# 改善箇所説明図

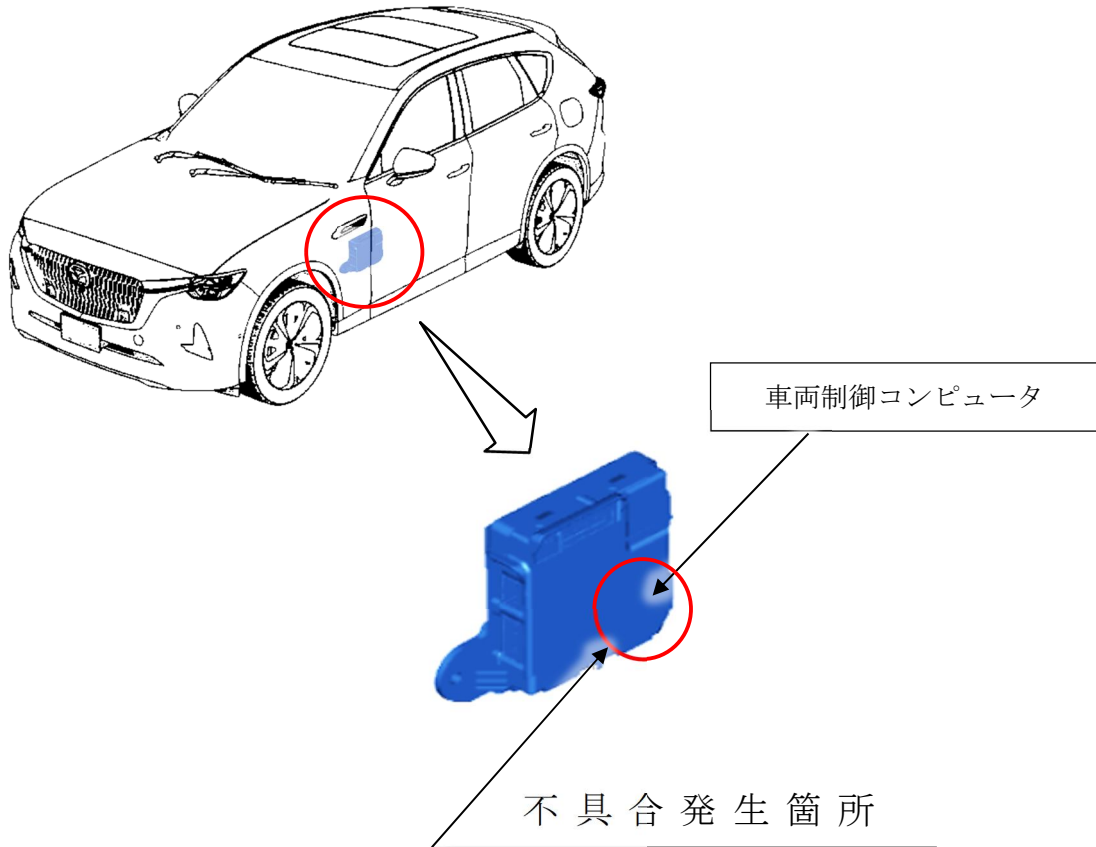
車両制御コンピュータにおいて、スマート・ブレーキ・サポートの制御プログラムが不適切なため、道路横に斜めの金属壁などがあった場合に、前進時左右接近物検知機能が誤作動することがある。そのため、衝突の可能性がないにもかかわらず障害物との接近を知らせる警報音が鳴り、ディスプレイに警告表示が出て、最悪の場合、衝突被害軽減ブレーキが作動し、急制動がかかるおそれがある。

全車両、車両制御コンピュータの制御プログラムを対策プログラムに修正する。

識別：車台番号打刻のハイフン後二番目の数字上部に黄ペンを塗布する。
